Ofício Gab. nº 810/2023

Ref.: Resposta do Requerimento 111/2023 - Wellington Cunha e Geiza Mirela Costa;

Notificação - Parque Linear Fase V

CONTRATO N° 33/2023
TOMADA DE PREÇO N° 002/2023
PROCESSO N° 148/2023

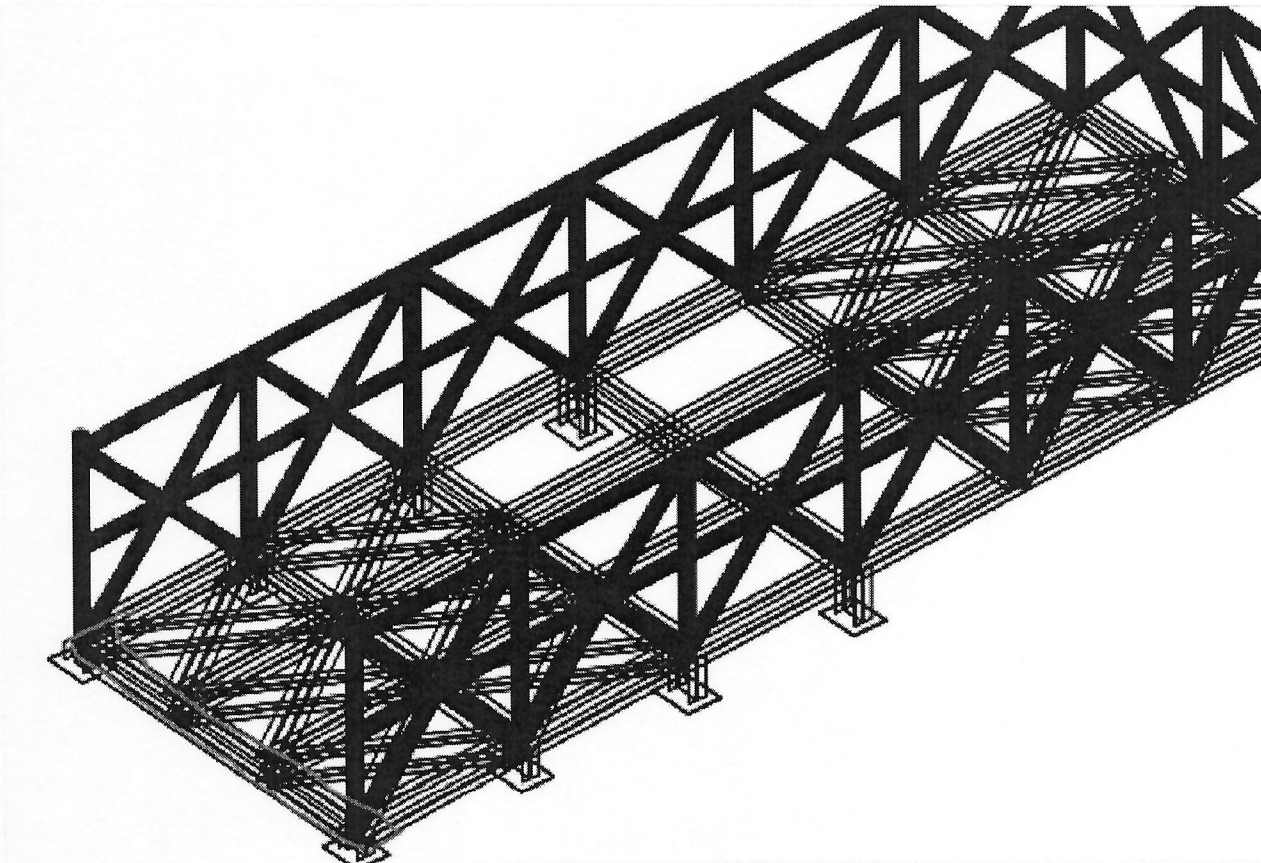
6 - 4.19

O item Piso em madeira tipo cumaru, em régua espessura mínima 2cm x 10cm de largura deve ser instalado na menor direção como desenhado em vermelho na figura:

Projeto:
BÁSICO DE EXECUÇÃO DE LOMBOFAIXASAssunzio
INFRASTRUTTURA URBANA

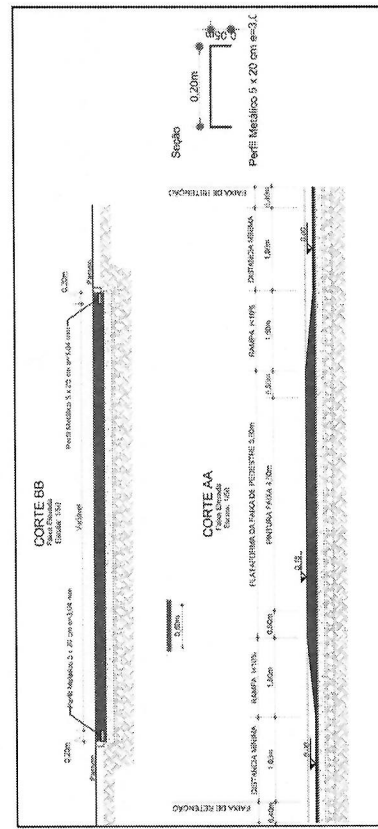
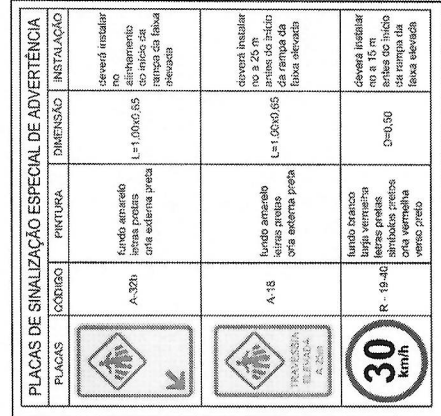
1. 1. Quais as especificações e dimensões para a execução das lombofaixas ?

12. Lombofaixas – no projeto tem indicação para execução de 03 unidades cujo modelo foi fornecido para sua execução com aproximadamente 64,00 m2 cada. Ocorre que na planilha orçamentária temos 122,40 m2 e em resposta por parte da Secretaria de Obras a mesma informa para adequar as medidas de acordo com a planilha. Portanto solicitamos para esse item que a Secretaria de Obras defina as medidas para cada lombofaixa a ser executada.

As lombofaixas devem seguir o padrão de construção atual da cidade. Segue anexado o modelo de lombofaixa utilizado. Vale ressaltar que a medição será feita de acordo com m² executado conforme descrito no Boletim CDHU. Caso seja necessário, deve-se adequar as medidas para atingir o quantitativo da planilha orçamentária.

As lombofaixas devem seguir o padrão de construção atual da cidade. Vale ressaltar que a medição será feita de acordo com m² executado conforme descrito no Boletim CDHU. Caso seja necessário, deve-se adequar as medidas de maneira proporcional, de forma a atingir o quantitativo da planilha orçamentária. É de responsabilidade da contratante ir ao local, medir a rua e adequar a execução ao projeto de maneira proporcional.

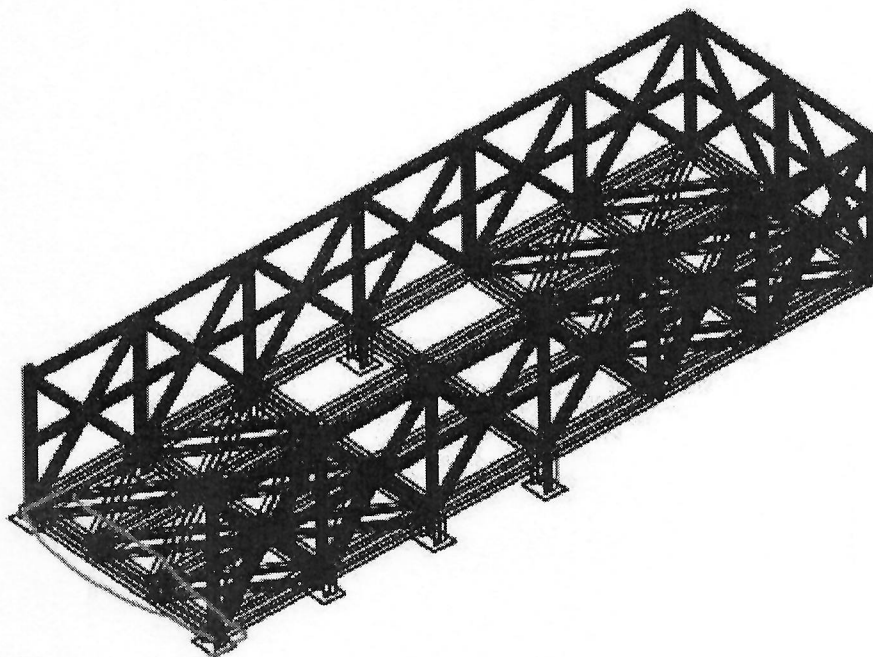
6 - 4.19

O item Piso em madeira tipo cumaru, em réguas espessura mínima 2cm x 10cm de largura deve ser instalado na menor direção como desenhado em vermelho na figura:

RELATÓRIO FOTOGRÁFICO – ANEXO ÚNICO.

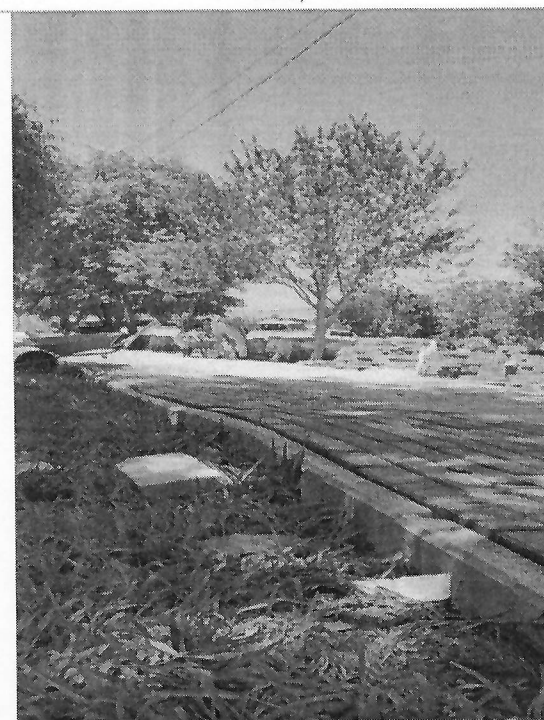
Sem limpeza, regularização e compactação do solo;
